„Anthropos sportovní a rekreační areál - I. etapa“

VYSVĚTLENÍ, ZMĚNA NEBO DOPLNĚNÍ ZADÁVACÍ DOKUMENTACE

Vysvětlení zadávací dokumentace č. 1 ze dne 20. 10. 2022

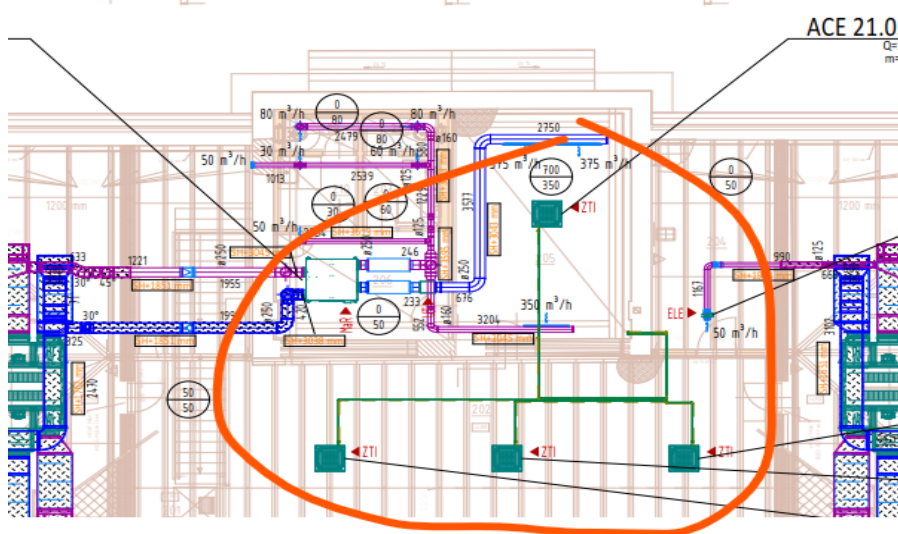
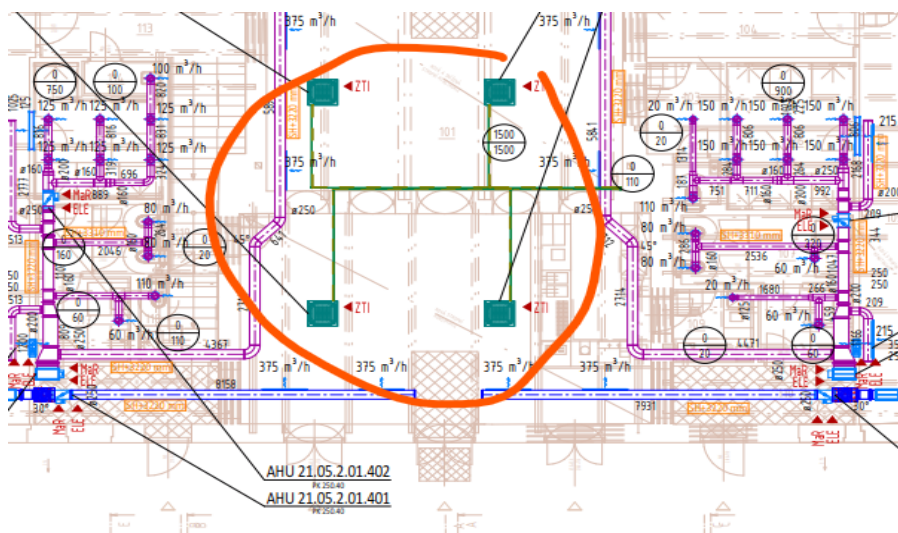
Ve VV VZT jsou vnitřní klimatizační jednotky popsány jako nástěnné, ale TZ a na výkresech jsou popsány jako kazetové. V rámci popisu zařízení není uvedeno nic. Které klimatizační jednotky tedy platí? **Zda nástěnné nebo kazetové?**

Kontrolou jsme však zjistili, že ani v tomto VV, ani ve VV revize č.8 není provedena oprava položek č. 75,76, 93 a 94 s nástěnnými jednotkami, takže VV opět nekoresponduje ani s výkresovou dokumentací, ani s odpovědí zadavatele ve vysvětlení ZD č. 4 ze dne 11.11.2022.

Dovolujeme si zadavatele požádat o poskytnutí jasných informací a řádnou úpravu všech položek platného výkazu výměr VZT tak, aby zadávací VV korespondoval s předanou výkresovou dokumentací výkres č. D1.4.2 VZT.

Zadavatel předně uvádí, že ve vysvětlení zadávací dokumentace č. 4 ze dne 11. 11. 2022 na položený dotaz odpověděl jednoznačně, tj. je počítáno s kazetovými jednotkami. Fakt, že se jedná o jednotky kazetové, je rovněž zřetelně popsán v projektové dokumentaci (technické zprávě). Zadavatel tedy má s ohledem na shora uvedené za to, že odpověděl dostatečně.

je stavba zajistí potřebné ocelové výměny pro prostupy potrubí									
R32	*	*	*	*	7,1	R32	*	*	*
R32	*	*	*	*	3,5	R32	*	*	*
R32	*	*	*	*	3,5	R32	*	*	*
*	*	*	*	*	*	*	*	*	*
KONDEZAČNÍ JEDNOTKA									
KAZETOVÁ JEDNOTKA									
KAZETOVÁ JEDNOTKA									
KAZETOVÁ JEDNOTKA									
KABELOVÝ OVLADAČ									
autonomní									
ELE									
doporučené jistění C20A
